*Dokumentation
der 2. Bürgerbeteiligung „Rheinufer? Dein Ufer!“ am 15. November 2023
im Kurfürstlichen Schloss*

Im Auftrag der Landeshauptstadt Mainz hat die Squirrel & Nuts GmbH am 15. November 2023 eine zweite Beteiligung der Bürger:innen zur Rheinufergestaltung im 2. Bauabschnitt im Kurfürstlichen Schloss moderiert und durchgeführt.

Variante 2 / Bürgerbeteiligung Rheinufer 2. Bauabschnitt

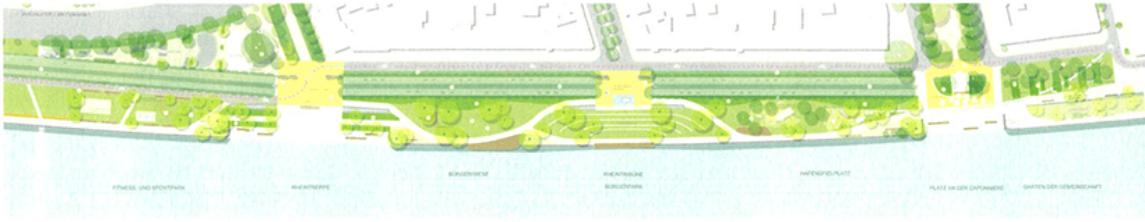
Allgemein: wie wird das Studierenden-Stadt Mainz mit mehr Lärmschutz/Regeln am Rhein Rechnung getragen? Das Bedürfnis nach Kulturveranstaltungen jenseits des Baden-Feste ist hier stark vorhanden! z.B. Freilufttanz-VA

Fläche für Veranstaltungen: wie könnte das aussehen?

Variante 1 / Bürgerbeteiligung Rheinufer 2. Bauabschnitt

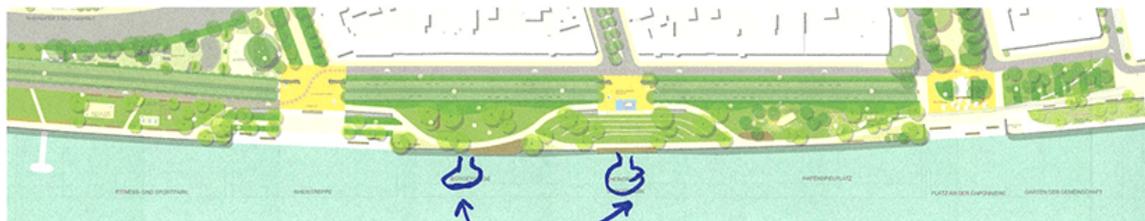
Am liebsten noch größer und mit Bänken

- Das Konzentrische ist gerade am Hochstand im Sommer max belastet. Bitte keine weiteren Sachen wie „Food Truck“ usw.
- Bei dem Sportplatz wäre die Variante 2 sinnvoll. Die lärmenden Sportarten wie auch Basketball nach unten u. hinten. Danke

Variante 1 / Bürgerbeteiligung Rheinufer 2. Bauabschnitt

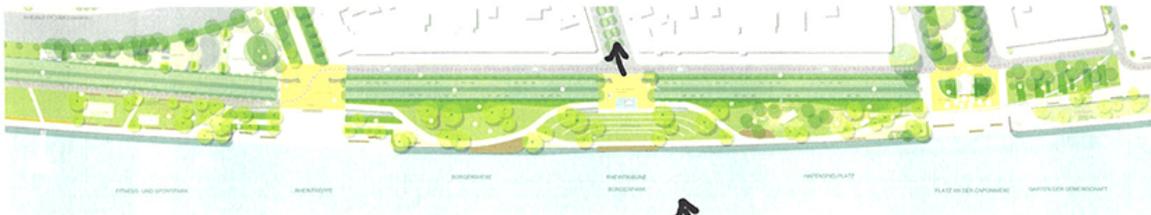
- Steg auf Rhein
-> Begehbarkeit des Flusses, Neue Sichtachsen
-> Berücksichtigung der Schiffkiesflächen
- Taunustr. als Fahrradstropfer Einbahnstr (PKW)
- Zw. Kaiserstr und Rheinallee Platz mit Gastronomie

super!
Diese Variante finde ich besser, da sie nochmals deutlich mehr Grünflächen beinhalten. Dabei sollte m.Mn auf jeden Fall auf Artenvielfalt & Klimaresilienz der Pflanzen achtet werden

Variante 1 / Bürgerbeteiligung Rheinufer 2. Bauabschnitt

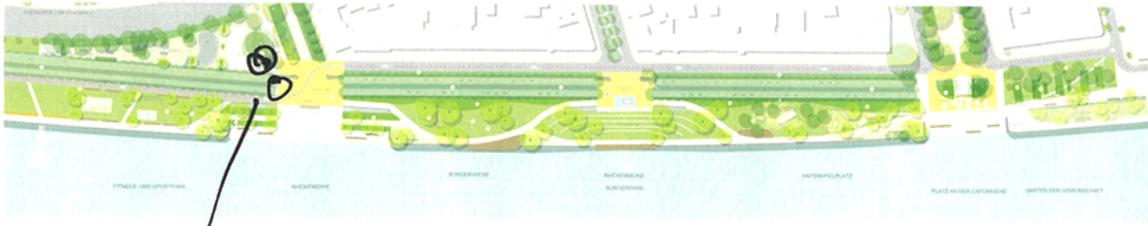
Variante 1 ist besser ☺
↳ Klimaresilienz der Pflanzen wichtig!
Barrierefreiheit!

Lärmschutz für Anwohnerende? ^{Lärm-}Korridor Frauenlobstr.
Mehr Toiletten!
Parkplätze für Anwohner sollen auf Taunusstr. so bleiben
Aufenthalt für Ältere / Alte Bänke mit Lehnen!

Variante 1 / Bürgerbeteiligung Rheinufer 2. Bauabschnitt

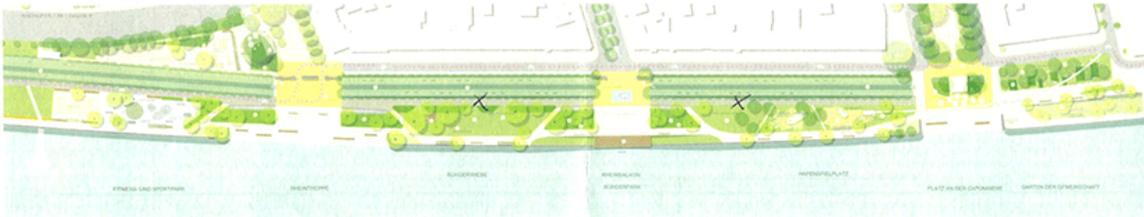
Größen: "Kiosk KUNN,
BAMBERG"

• "Sandstrand"

• "Fressmeile mit mehreren Buden am Rhein
bis 22⁰⁰ geöffnet"

Ich finde diese Variante echt super!

Variante 2 / Bürgerbeteiligung Rheinufer 2. Bauabschnitt

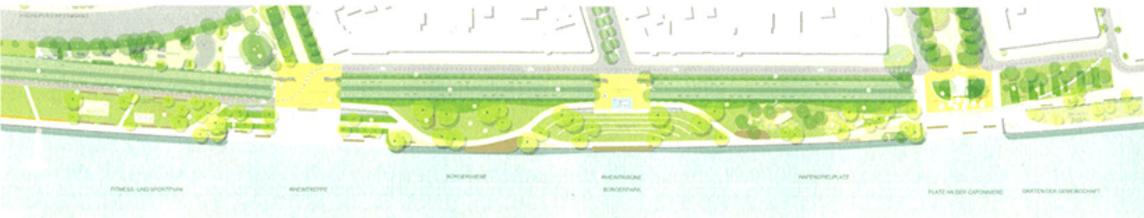
• Gerne verteilt immer wieder feste Tische mit Sitzmöglichkeit
→ gemeinsam lernen oder essen... ↳ Bsp

Zusätzlicher Fußweg unterhalb Platanenallee überflüssig
↳ Platz für Artenvielfalt & Biodiversität!

Ruhige Sportarten wie Tischtennis lieber am Rhein und lautere wie
Skaten Richtung Straße.

Variante 1 / Bürgerbeteiligung Rheinufer 2. Bauabschnitt

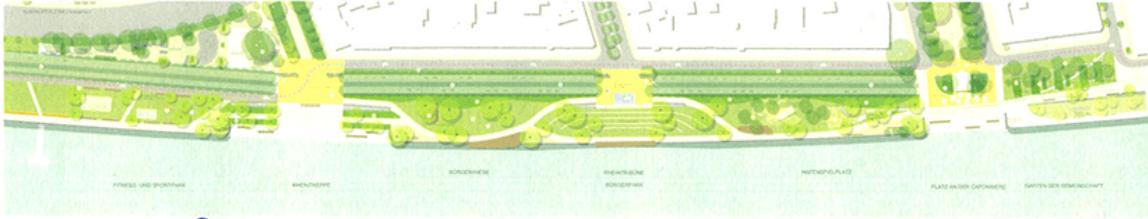
- Rheintribüne besonders schöne Idee → für Frühlingskino, -theater, ... → toll weil Nutzung immer möglich, nicht nur wenn Veranstaltung
- schöner Mix aus Aktiv & Entspannung
- Arbeit mit Topografie spannend
- ~~Grün~~ Super, dass mehr Grün geplant ist → WICHTIG! ♥ (Nutzung als Picknickzone, Entspannung im Grünen, ...)
- Radspur wäre schön, wenn weiterhin auf Platanenallee weitergeführt (vielleicht mit längereisendruckte Spur für Langsamfahler)
- bei Stauden bitte an Biodiversität denken!
..........*

~~2~~ favorisierte Variante 1

Mir gefällt diese Variante besser. Das Geschwungene wirkt harmonisch und schwungvoll.

Bei der Bepflanzung bitte auf heimische Hölzer / Büsche und insektenfreundliche Flächen achten.
Umleitung des Radverkehrs finde ich auch gut.

Variante 1 / Bürgerbeteiligung Rheinufer 2. Bauabschnitt

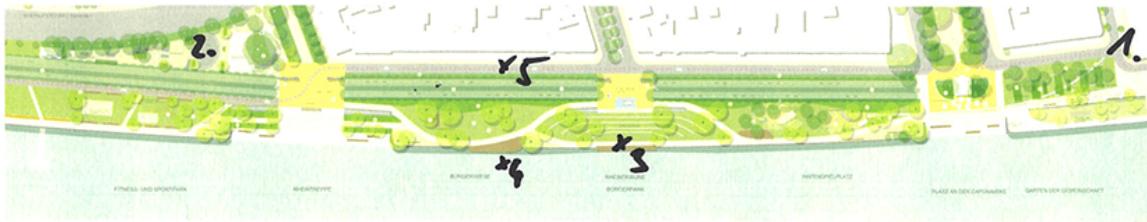
Radwege!
es wäre zu überlegen die Einfahrt ^{ab} zum
Kaiector in Richtung Tannenstraße
als Einbahnstraße bis Carbouiere zu
organisieren und gleichzeitig als Fahrradweg/
Straße festzulegen. Nicht optimal; aber
Beitrag zur Vermeidung des Konflikts
zwischen Fußgänger + Radfahrer.
Positiver Nebeneffekt → Entlastung der Zubringer
für Bewohner in der Frauenlobstraße.

DER KIOSK MUSS BLEIBEN.
DIE RADWEGEPLANUNG BESEITIGT DIE
BESTEHENDEN KONFLIKTE BEI RADFAHRERN
VORAUSSICHTLICH NICHT.

Als Bewohnerin der Taunusstr. kenne ich die Problematik des Verkehrs sehr genau und habe die Konsequenz gezogen das Auto abzuschaffen. Es ist - vor allem in Sommer - viel zu viel überflüssiger Verkehr, und noch wie vor wird noch viel zu viel die Stadt für Autos geplant. Variante 1 ist jedenfalls die bessere, obwohl die gesamte Verkehrsplanung (Rheinallee etc.) noch viel zu wenig für die Zukunft gedacht ist.

Variante 1 / Bürgerbeteiligung Rheinufer 2. Bauabschnitt

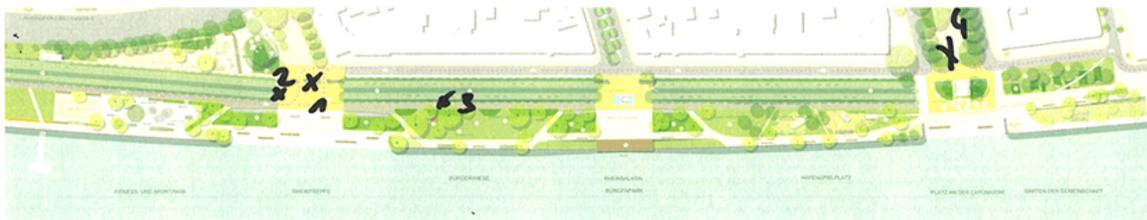
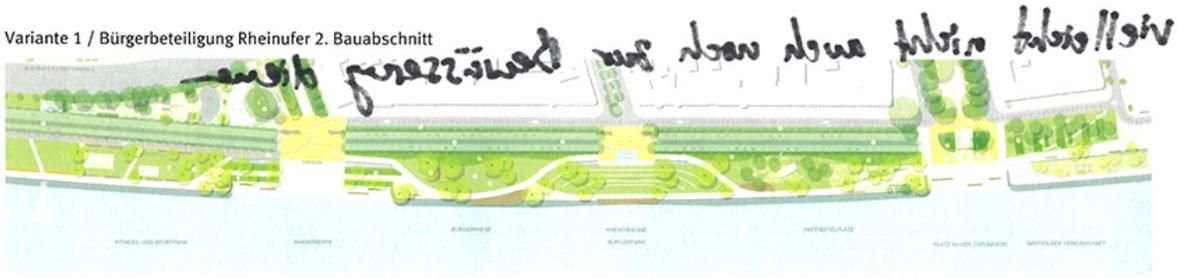
Zu wenig abwechslungsreich...

1. Kurve zu eng
2. Sport oben hier ist auch Sport anderer Lärm
3. Die verschiedenen Ebenen ist gute Idee
4. gute Idee mit dem Steg
5. Wenn Fahrradstraße richtige Straße nicht nur neue Schilder und Farbe. Es muss Platz geschaffen werden
6. Begrünung gut ist wichtig

1. Dachgang zu eng für Fahrrad
2. hier muss ein anreiz geschaffen werden damit die Fahrräder nach unten kommen
3. Weg direkt hinter der Mauer ist unnötig unten nur zugangs "Vorhalle" oben Weg zum "Transit"
4. Verbindung zu dem Platz sollte hergestellt werden damit der Platz besser genutzt wird.

Variante 2 / Bürgerbeteiligung Rheinufer 2. Bauabschnitt

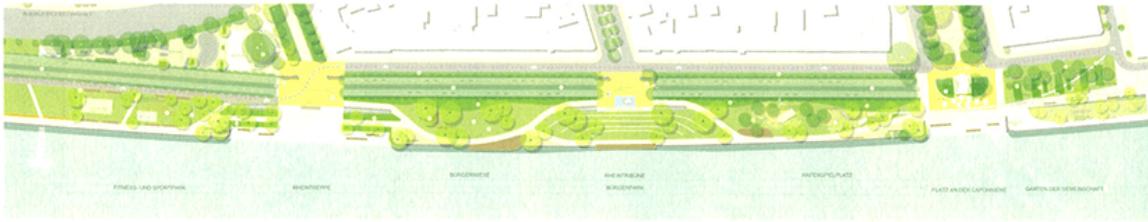
Variante 1 finde ich besser

Die Grünflächen sollten besonders im Sommer vor
Vertrocknung geschützt werden.

Bei perspektivisch längeren Dürreperioden helfen
alle Grünflächen nichts, wenn sie nicht erhalten werden
können. Bei zu niedrigem Rheinstand sollte dieser

vielleicht nicht auch noch zur Bewässerung dienen

Variante 1 / Bürgerbeteiligung Rheinufer 2. Bauabschnitt

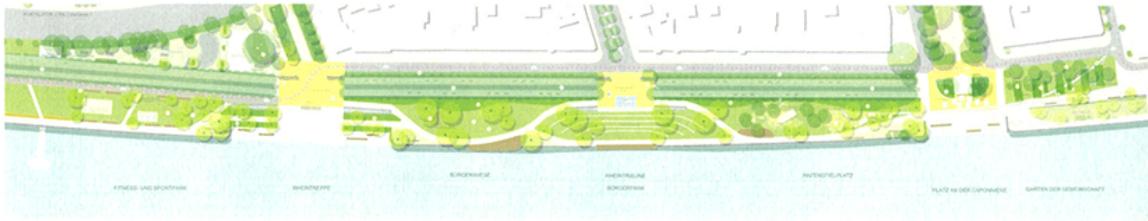
Mir ist wichtig, dass Fahrradweg + Fußgängerweg
in beiden Varianten getrennt werden.
Es sollte ein Bereich entstehen, die Fahrräder parken
kann können (außer-Straßen)
Seitliche Radschuldenzone funktioniere nur aufgeständert.

Variante 1 bevorzugt id.

Prin: Stauden für einheimische Insekten!

Variante 1 / Bürgerbeteiligung Rheinufer 2. Bauabschnitt

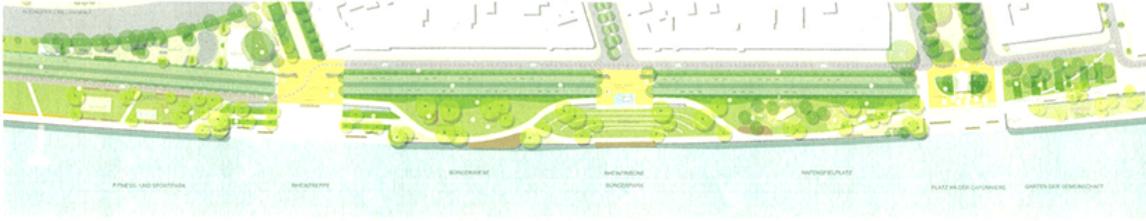
Klimaauswirkung
↳ Hitze Problematik
↳ Verlust von Artenvielfalt

- Variante 1 → mehr Begrünung
- weniger Verfestigung
- nicht nur Rasen, auch Stauden, Wiesen!

Gut: Amphitheater (←→ Römisches Theater)
viele Grünflächen, Wasserspielplatz
Radverkehrsführung, durch Kainertor und am
Ende der Taunusstraße ungünstig, aber
wohl nicht anders lösbar

Bitte nicht das Kainertor schließen, wenn der
Radverkehr dort hindurch muss!

Könnte man die Flächen für die Sportarten mit größerer Lärmentwicklung wie Basketball, Skate etc. nach Süden verlagern in ^{den} bereits umgebauten 1. Bauabschnitt. Dort sollte man die bereits versiegelten Flächen ~~als~~ als Sportflächen nutzen, um in 2. Bauabschnitt mehr Grünflächen zu bekommen. Zudem wohnen dort ^(1. Bauabschnitt) wenige Menschen, d.h. Lärmentwicklung ist kein Problem.

Variante 1 / Bürgerbeteiligung Rheinufer 2. Bauabschnitt

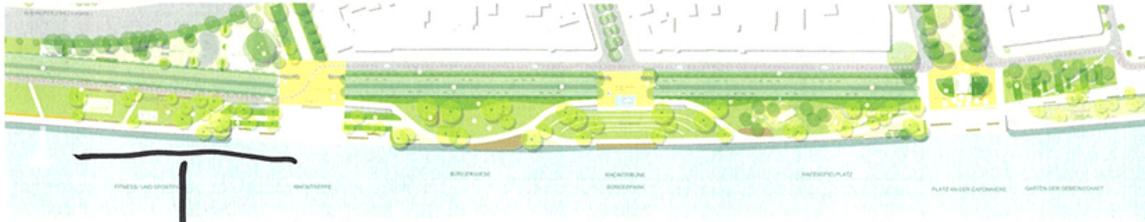
Eigentümerin kiosk am Kaisertor
↳ ich wünsche Variante 1
↓
kiosk bleibt wie er ist!

Wunsch: Variante 1

Kiosk am Kaiserstor → bleibt wie exist

Variante 1 / Bürgerbeteiligung Rheinufer 2. Bauabschnitt

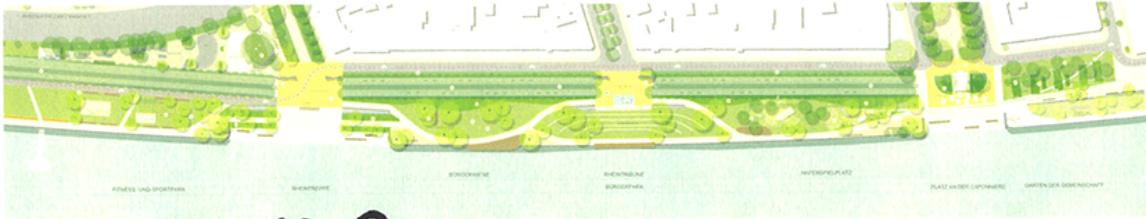
Diesen Teil für Veranstaltungen auch nutzbar halten.
